dotyczy: postępowania prowadzonego w trybie podstawowym – art. 275 pkt 1 na budowę oświetlenia ulicznego na terenie Gminy Września: część 1 - Budowa oświetlenia drogowego w Gutowie Małym ul. Za Parkiem, część 2 - Budowa oświetlenia drogowego w Nadarzycach, część 3 - Budowa oświetlenia drogowego w Oblączkowie

Zamawiający, działając na podstawie art. 284 ust. 1 ustawy z dnia 11 września 2019 r. Prawo zamówień publicznych informuje, że wniesiono następujące pytania:

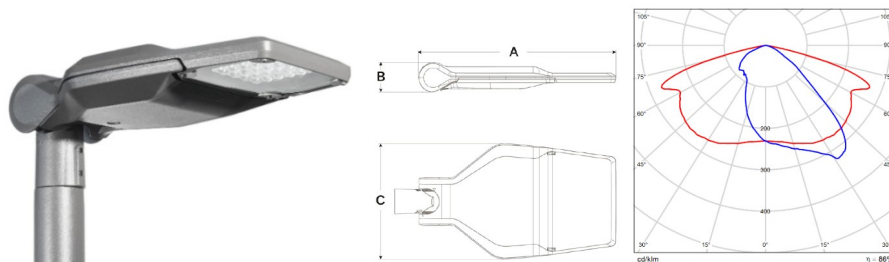
Zamawiający w dokumentacji technicznej wskazał na sylwetkę oraz konkretne rozwiązanie w postaci krzywej światłości firmy Schreder:

AxBxC (mm) - 587x94x294

Zamawiający informuje, że powyższa sylwetka oraz krzywa światłości są czysto poglądowe i nie można ich traktować jako parametr do spełnienia.
